与儀小学校区通学路対策実施箇所図

与儀小学校合同点検【R3. 9. 22(水)】

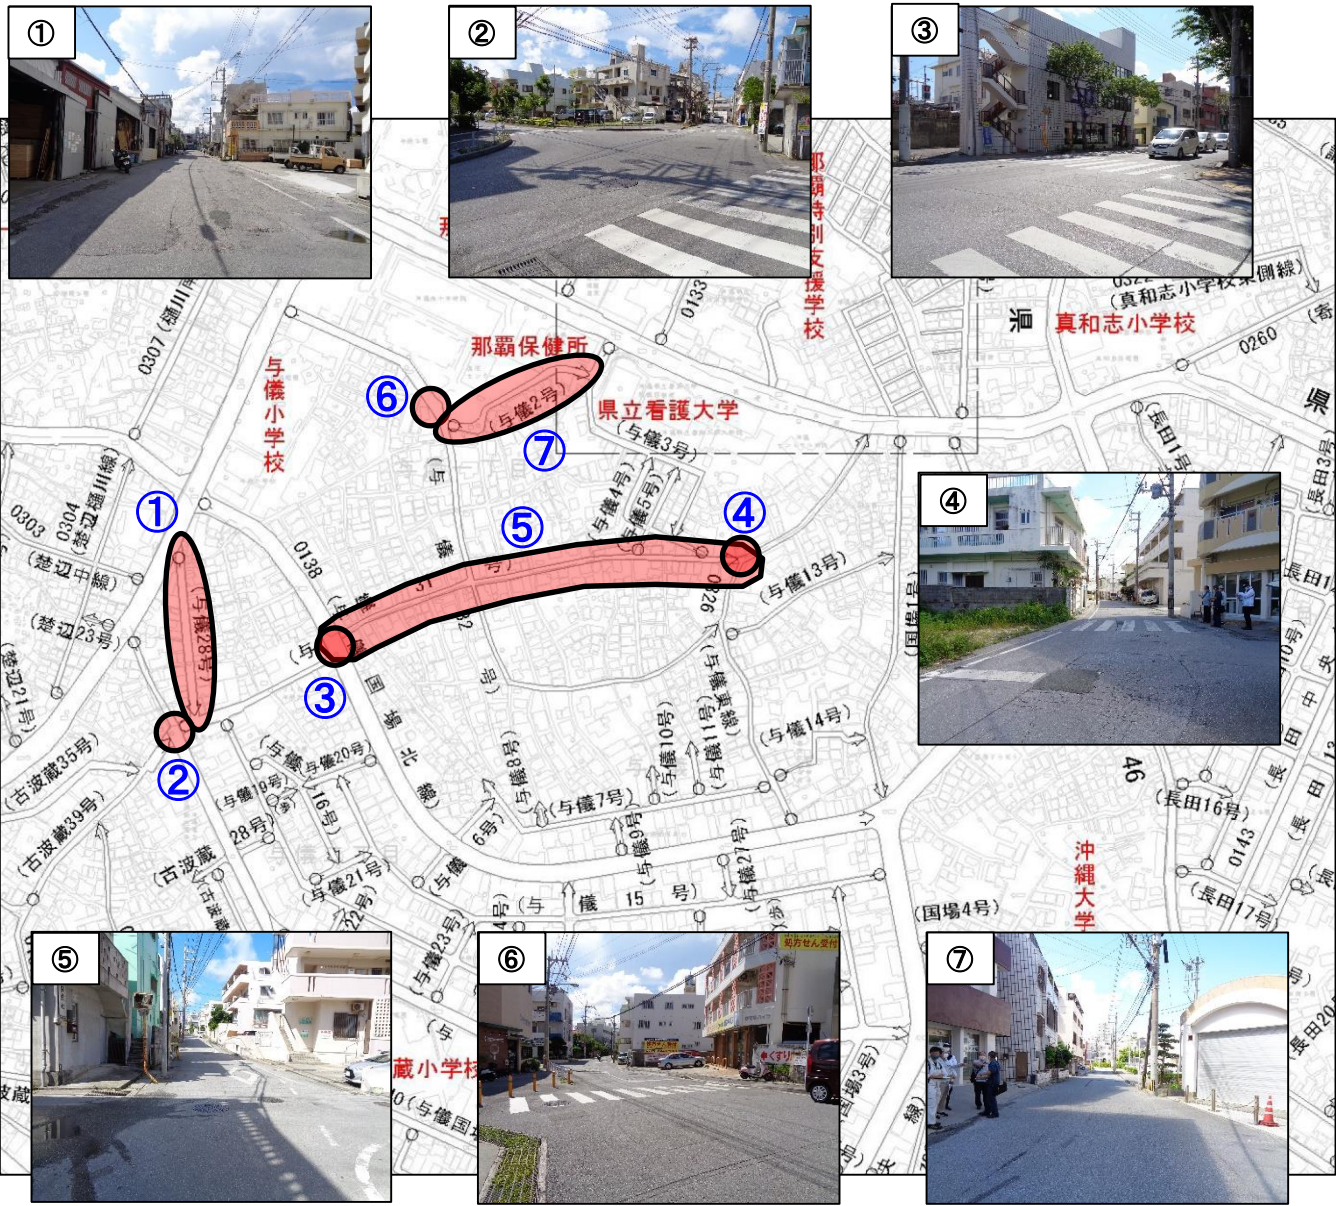
課題と対策(案)	
①	道管・道建・警察	課題	・路上駐車が多いため、小さな子どもが車道を歩くので危険。
		対策(案)	・外側線の引き直し ・路側帯のカー化 ・駐車違反取締の強化
②	警察・道管・道建	課題	・交通量が多く、信号機もないため
		対策(案)	・横断歩道の塗り直し ・横断歩道の強調標示(着色)
③	小学校	課題	・交通量が多い場所を横断するため。
		対策(案)	・交通安全指導の実施
④	警察	課題	・道が細く、交通量もあるため。
		対策(案)	・横断歩道、停止線の補修
⑤	道管・道建	課題	・道が細く、交通量もあるため。
		対策(案)	・外側線の引き直しと交差点内は「ト」の引き直し
⑥	小学校・道管・道建	課題	・道が細く、交通量もあるため。
		対策(案)	・交通安全指導の実施 ・ハンパ設置検討の要望あり(校長先生)
⑦	道管・道建	課題	・道が細く、交通量もあるため。 ・歩道が途切れている。
		対策(案)	・外側線の引き直し
